PRIORITÄT

Dokumentnummer : SUPAIR_2018/07_002

THEMA : Der Rettungsschirmaussencontainer vom Airbagboden lösen konnte.

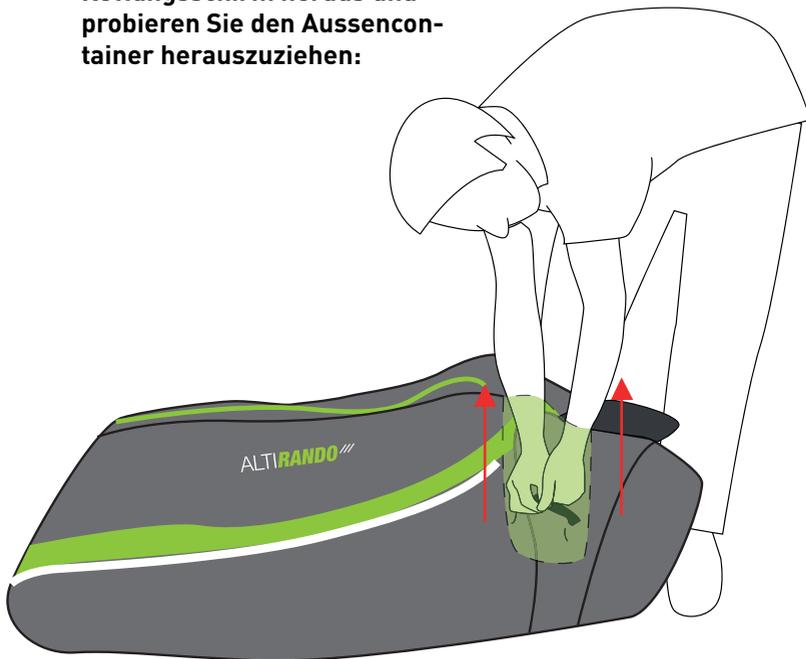
Um irgendein Problem zu vermeiden, empfehlen wir Piloten, die ohne Rettungsschirm geflogen sind oder bei einem Retterabgang eingeschlagen haben, ihr Gurtzeug wie folgt zu überprüfen:

Öffnen Sie den Aussencontainer, ziehen Sie ggfs. den Rettungsschirm heraus und probieren Sie den Aussencontainer herauszuziehen:

1.st Möglichkeit

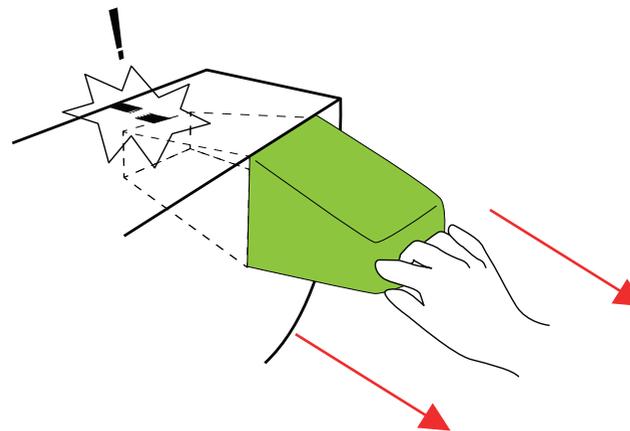
Dieser entfaltet sich komplett nach außen (wie eine Socke): Schicken Sie uns das Gurtzeug zur Reparatur.
